LES PRECONISATIONS d'un bon projet éolien sont présentées dans le dossier

Mais ces recommandations ne sont suivies d'aucun effet et ne sont aucunement respectées dans les options retenues.

Principes d'un projet de qualité (p.86)

6 - LA SIGNALISATION NOCTURNE

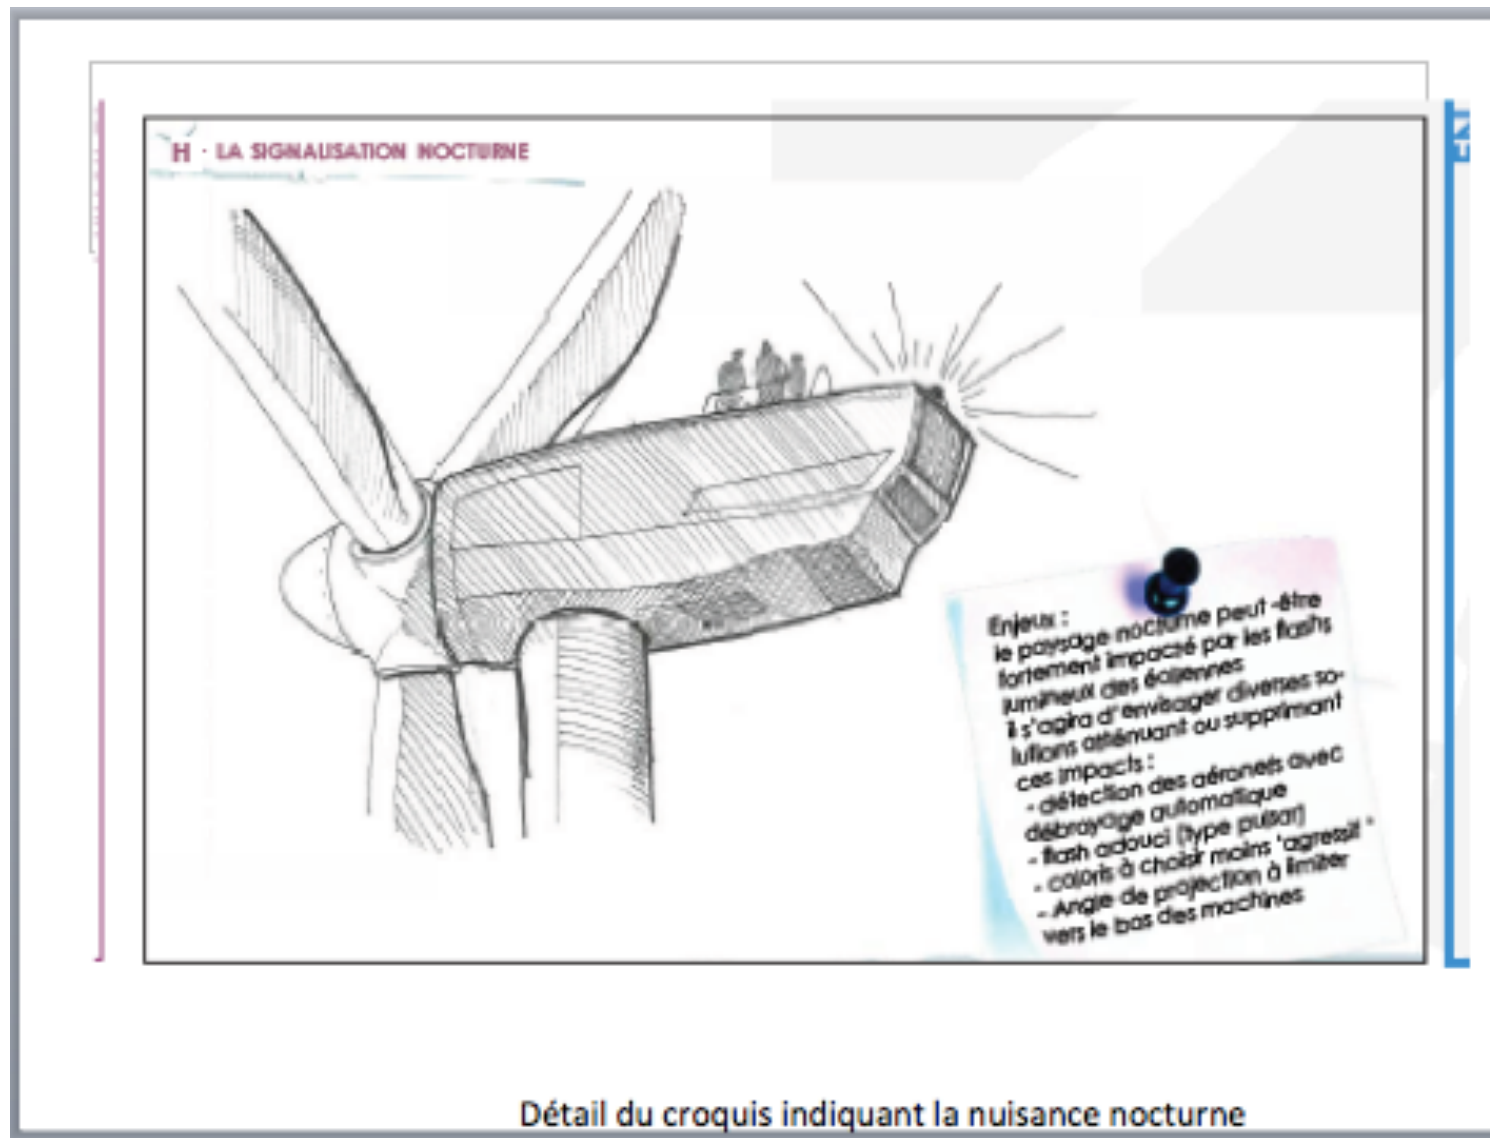
Seul élément d'étude sur la nuisance nocturne (sur un dossier de 3000 pages): le détail du croquis ci-dessous à gauche (p. 89)

Seul élément d'étude sur les nuisances nocturnes: un texte punaisé en marge d'un croquis (quart de page), détail de la page 89

Or Il s'agit d'une nuisance majeure pour les êtres humains et aussi pour les animaux. Le Dossier reste totalement muet sur cette question.
